**Всемирный форум для согласования правил
в области транспортных средств**
Рабочая группа по пассивной безопасности

Сорок седьмая сессия

Женева, 17–21 мая 2010 года

**Доклад Рабочей группы по пассивной безопасности
о работе ее сорок седьмой сессии**

Схема знаков официального утверждения

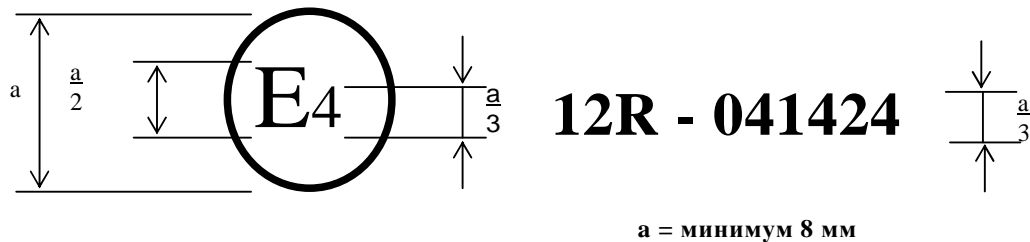
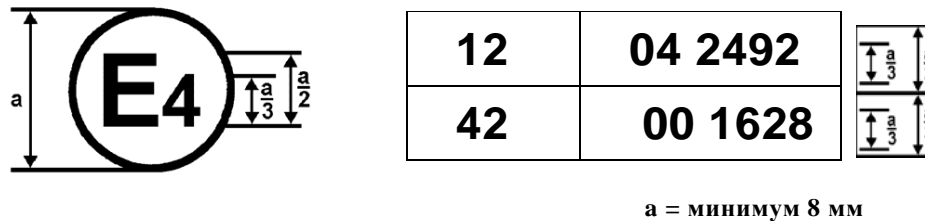
Приложение 2 изменить следующим образом:

Приведенный выше ... поправками серии 04.

Приведенный выше ... правил № 12 и 42¹. Номера официального утверждения ... утверждений Правила № 12 включали поправки серии 04, а Правила № 42 – поправки серии 00.

Рисунок 1
Измерение V_b , V_1 , V_2

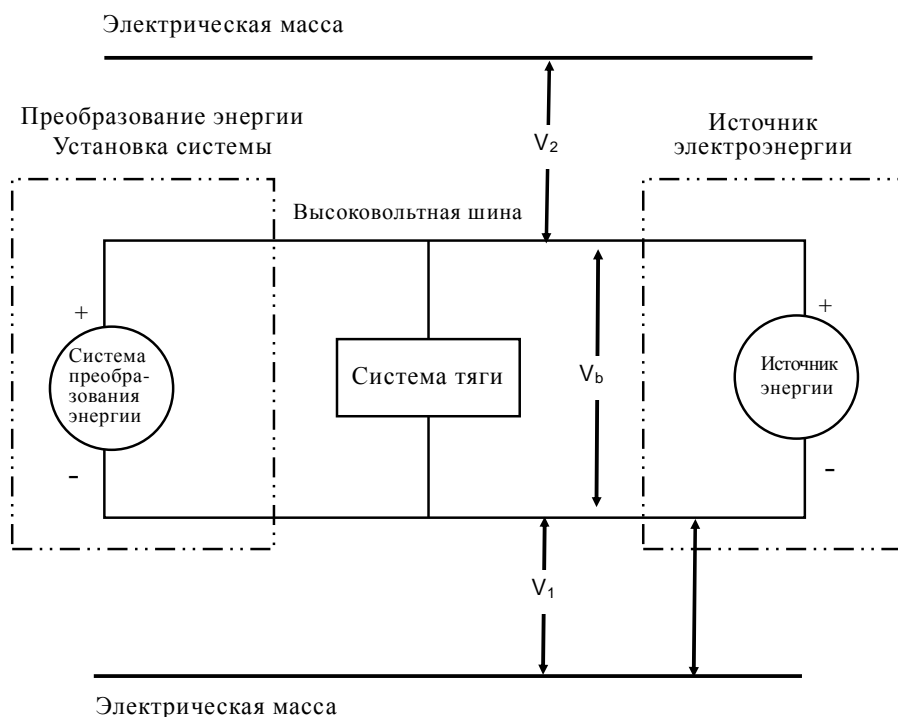
1. Схема испытания и комплект испытательного оборудования
 Если используется функция разъединения в случае высокого ... производятся с ...
 Однако ... защиты IPXXB после испытания на удар, то измерения могут производиться только между устройствами, обеспечивающими разъединение и электрическую нагрузку.
 Вольтметр ... 10 мегом.
2. Если измеряется напряжение, ...
 После испытания на удар определяется напряжение в высоковольтной шине (V_b , V_1 , V_2) (см. рис. 1).
Измерение напряжения производится не ранее чем через 5 секунд и не позднее чем через 60 секунд после удара.
Данный метод не применяется, если в ходе испытания на электрический привод не подается ток.

Рисунок 2

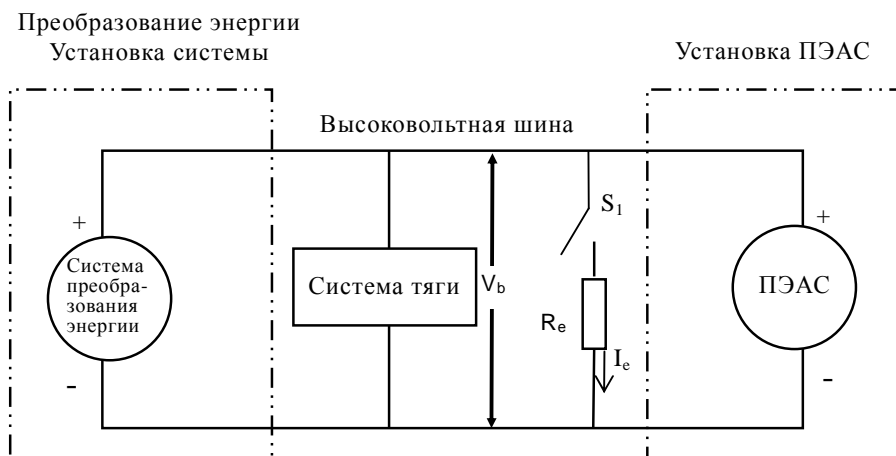
До удара переключатель S_1 и известный разрядный резистор R_e **подсоединяются параллельно к соответствующей емкости (см. рис. 2).**

"5.3 Местонахождение источника электроэнергии"

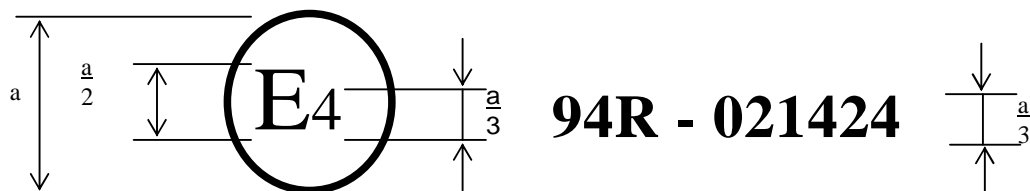
Включить новый пункт 5.3 следующего содержания:

Образец А

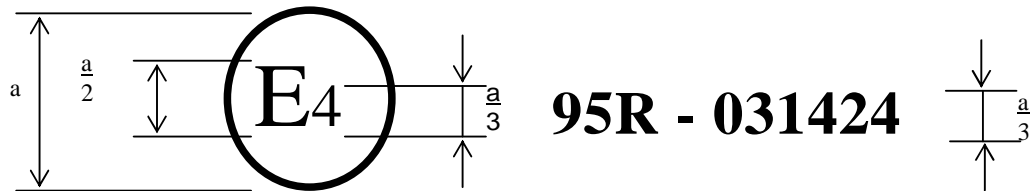
Приложение 2 изменить следующим образом:

Приведенный выше ...номером официального утверждения 031424. Номер официального утверждения указывает, что официальное утверждение было предоставлено в соответствии с предписаниями Правил № 95 с внесенными в них поправками серии 03.
